**PLEYEL (A86)
ET PORTE DE PARIS (A1)
AMÉNAGEMENT DU
SYSTÈME D'ÉCHANGEURS**

Pièce H: avis de la CIS, avis de l'Autorité environnementale et mémoire en réponse du maître d'ouvrage

DIRECTION RÉGIONALE ET
INTERDÉPARTEMENTALE
DE L'ÉQUIPEMENT
ET DE L'AMÉNAGEMENT
ÎLE-DE-FRANCE
DiRIF

DOSSIER D'ENQUÊTE PUBLIQUE PRÉALABLE AUX OPÉRATIONS SUSCEPTIBLES D'AFPECTER L'ENVIRONNEMENT

Identification des PNB déjà existants

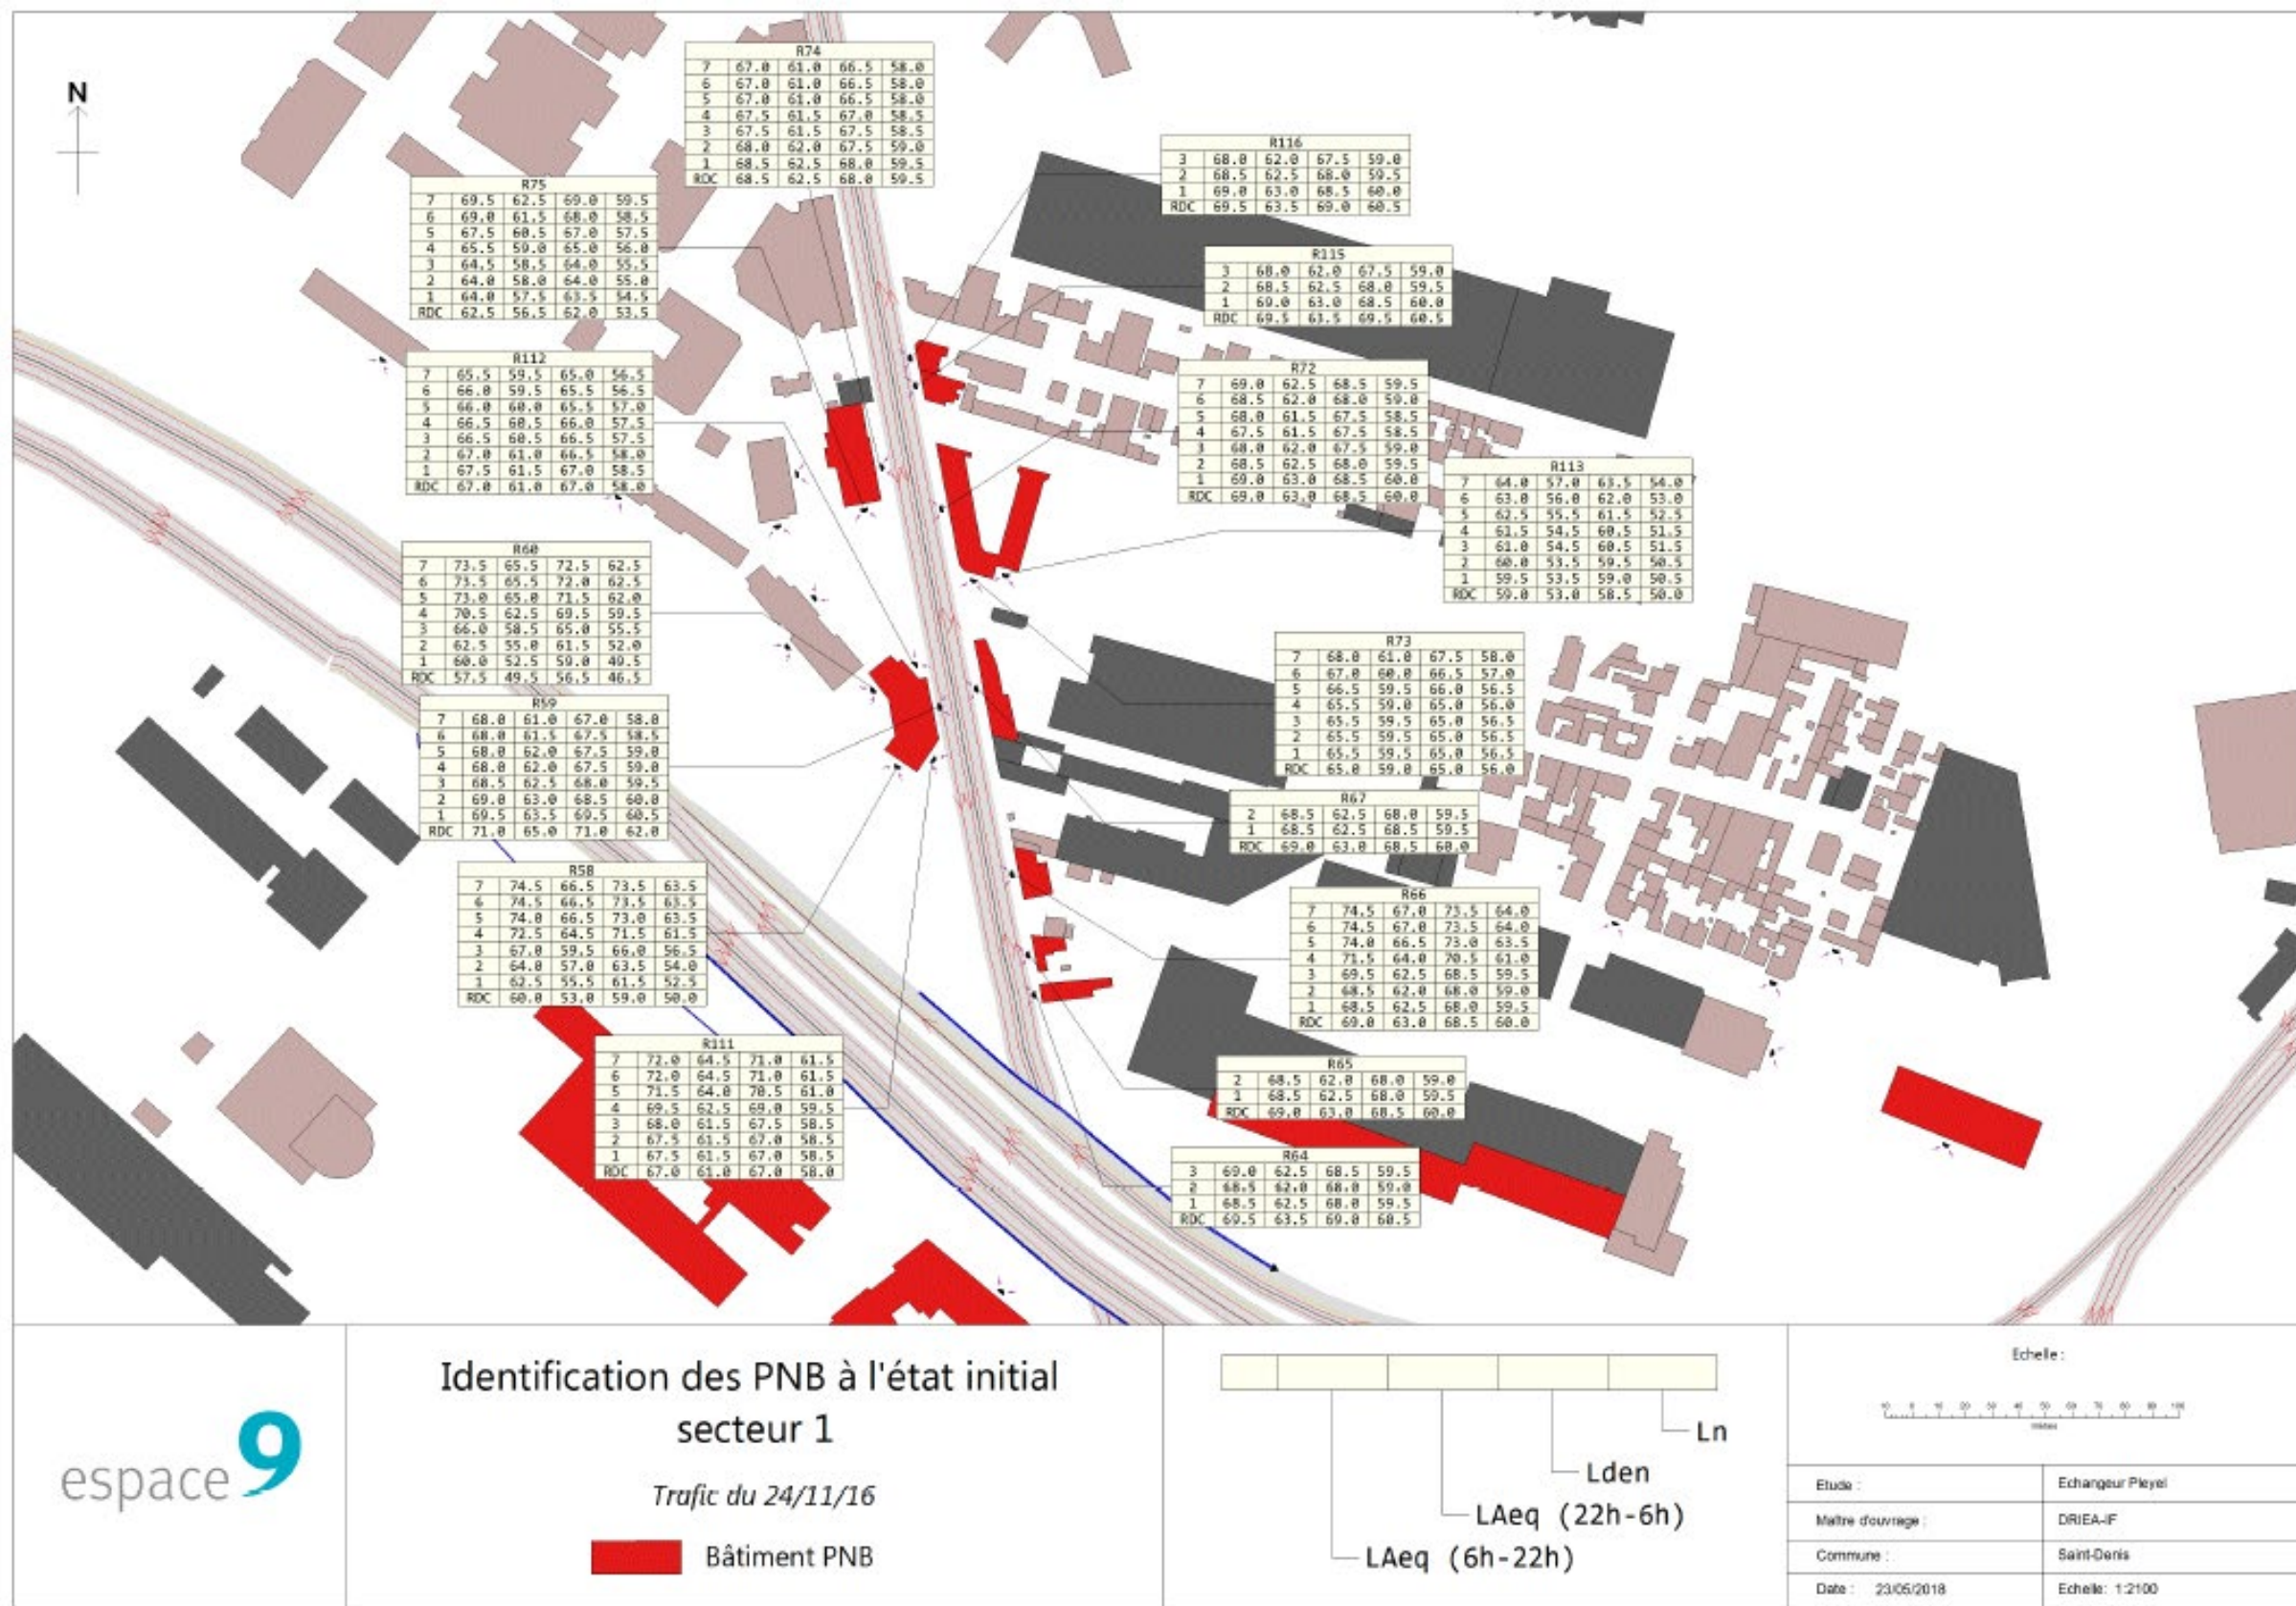
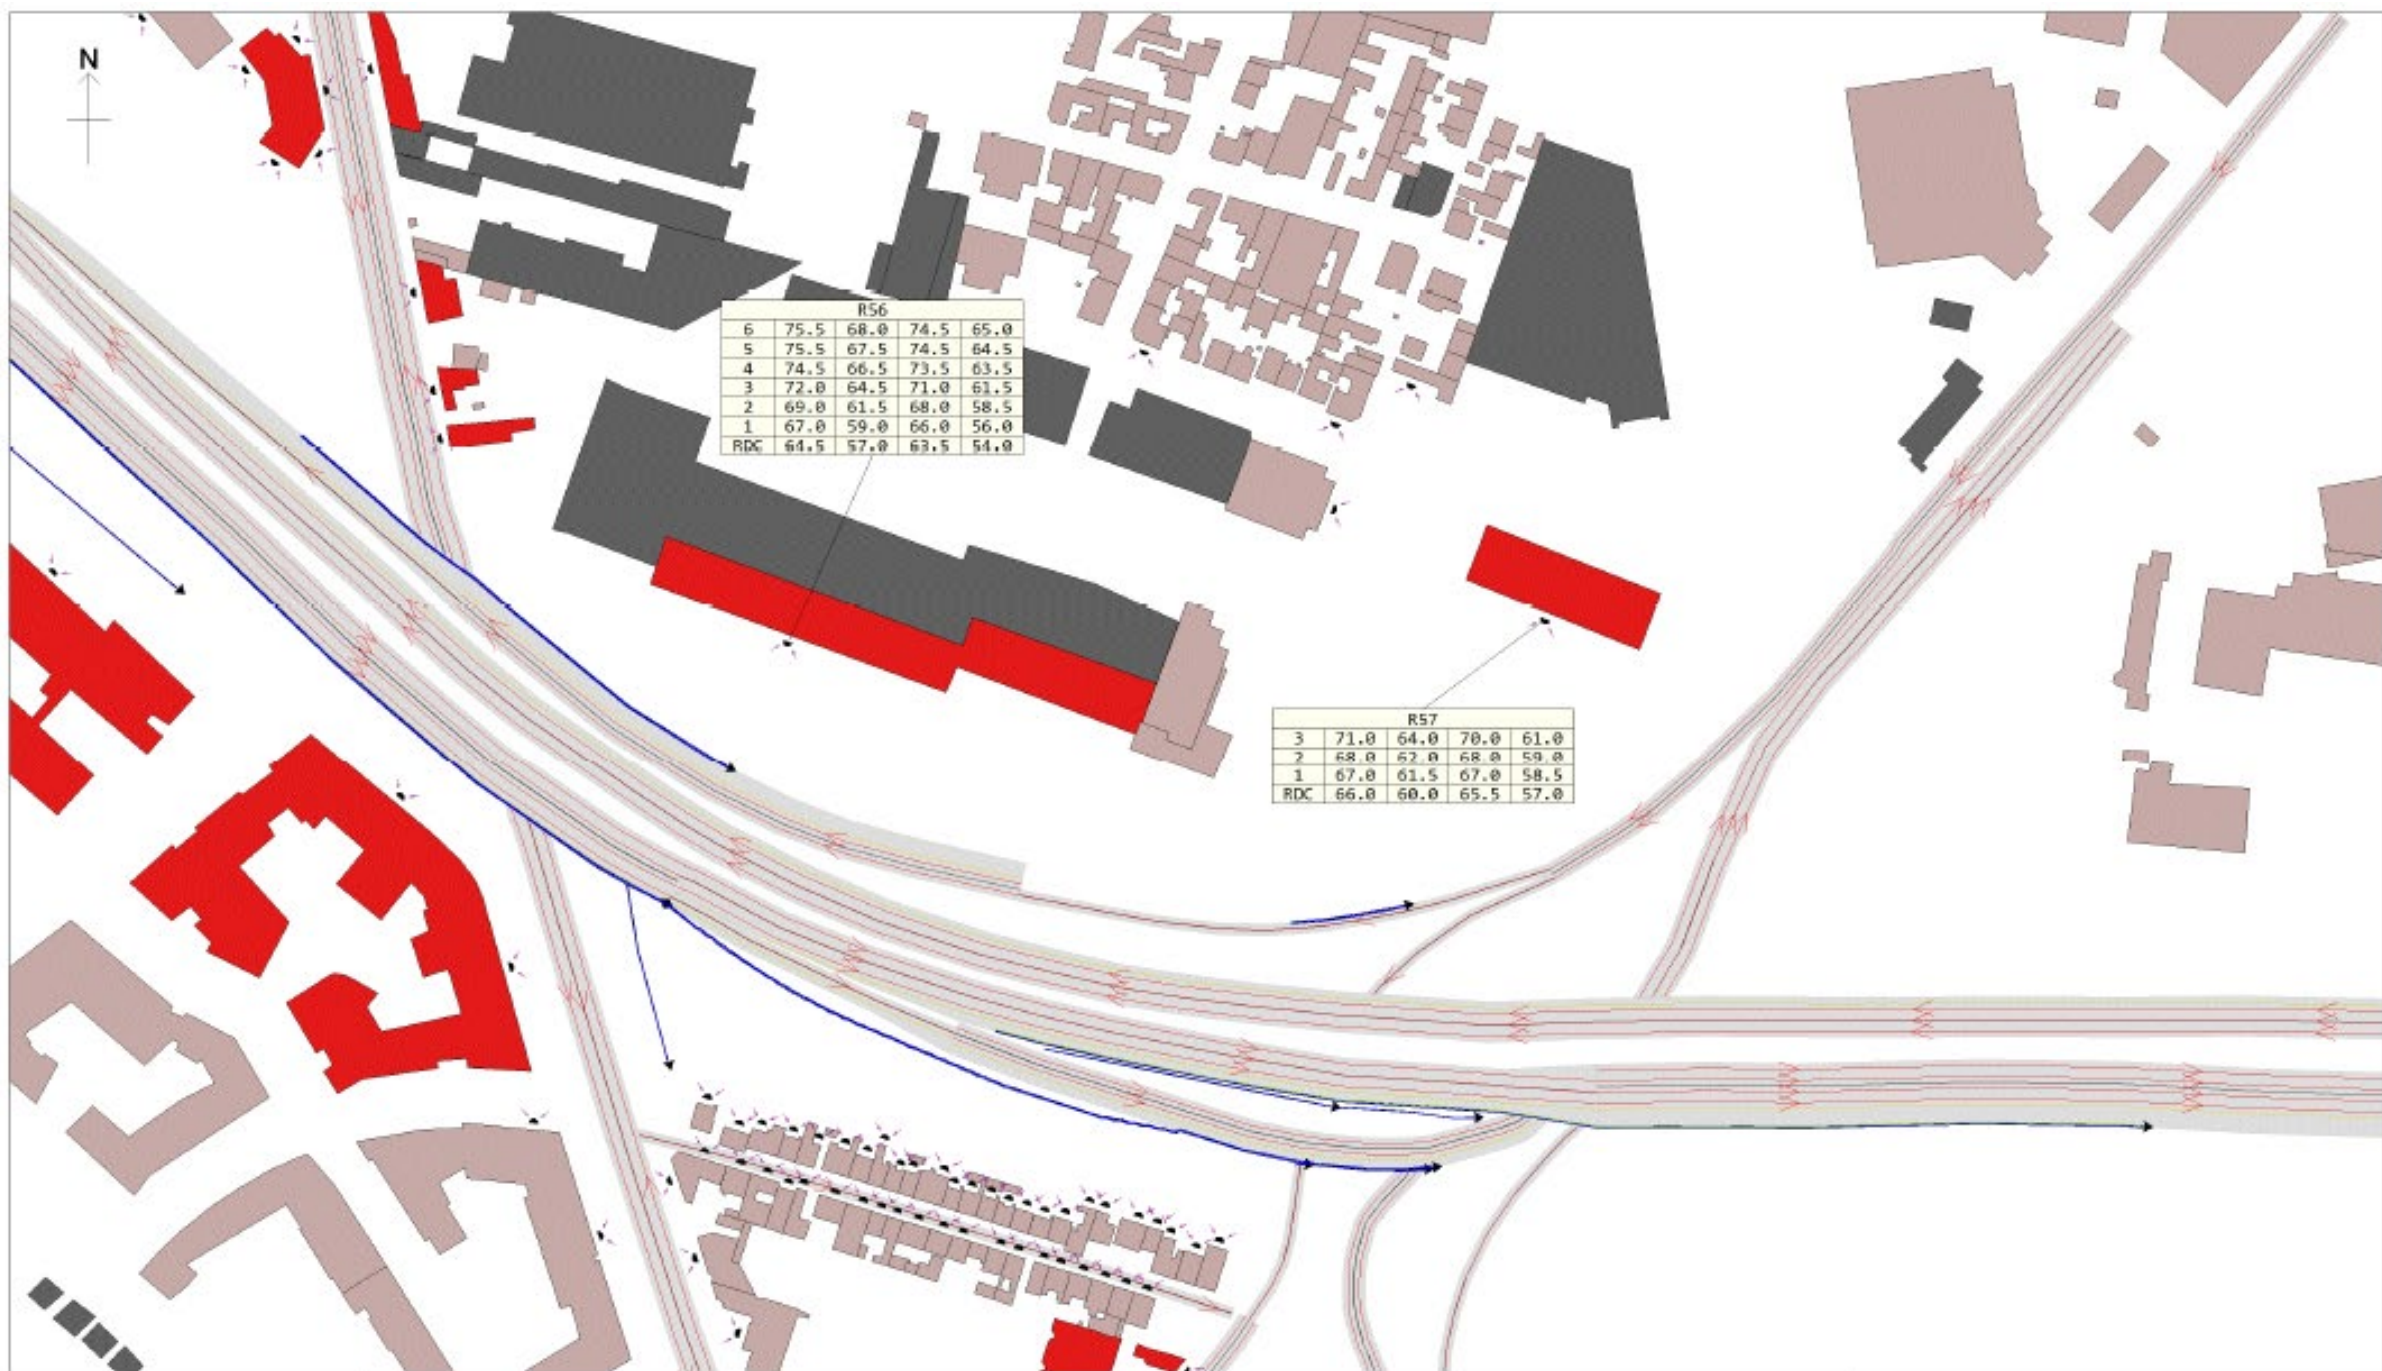
L'Ae recommande de décrire les mesures qui ont été envisagées et celles qui ont été retenues pour traiter les bâtiments situés dans la zone affectée par les modifications significatives du bruit, en particulier l'école Anatole France, de traiter les deux points noirs bruit créés par le projet et de préciser s'il est prévu de mettre à profit le projet pour résoudre les dix-huit points noirs bruit préexistants et si non de le justifier.

Les points noirs bruit (PNB) témoignent de situations de forte exposition sonore où l'infrastructure et les bâtiments préexistent. Ainsi, sont considérés comme tels des bâtiments sensibles (habitations, services de santé, d'enseignement ou d'action sociale...), localisés dans une zone de bruit critique engendrée par les voiries routières et qui répondent à des critères acoustiques et d'antériorité (construction antérieure au 6 octobre 1978).

Les planches ci-après permettent d'identifier les bâtiments qui ont des niveaux en façades dont les seuils PNB sont dépassés.

Pour des questions d'insertions urbaines, la construction d'un écran acoustique n'est pas souhaitable en ville ; il serait donc envisagé un traitement des façades des bâtiments exposés (façade, fenêtre, ventilation... etc.).

Au regard des résultats présentés dans les planches précédentes, on constate qu'il y a des augmentations des niveaux sonores supérieures ou égales à 2 dB(A) entre la situation avec le projet et la situation sans le projet à l'horizon 2030, particulièrement au niveau des secteurs 1, 2, et 6. Le projet génère bien des « modifications significatives » liées au bruit, au sens de la réglementation.

Compte tenu de la réglementation en vigueur, le maître d'ouvrage a donc l'obligation de mettre en place des protections. De la même façon que pour les bâtiments devenus PNB, la DiRIF prévoit des protections de façade sur l'intégralité des bâtiments concernés et le nécessitant. La DiRIF rappelle que des murs antibruit sont déjà existants sur la zone et que le mur antibruit sur la sortie 8b sera recréé et allongé par rapport à l'existant comme le montre la figure ci-dessous.

L'école Anatole France fait partie des bâtiments présentant une modification significative du bruit avec le projet. Comme évoqué précédemment un traitement de façade est prévu pour ce dernier.
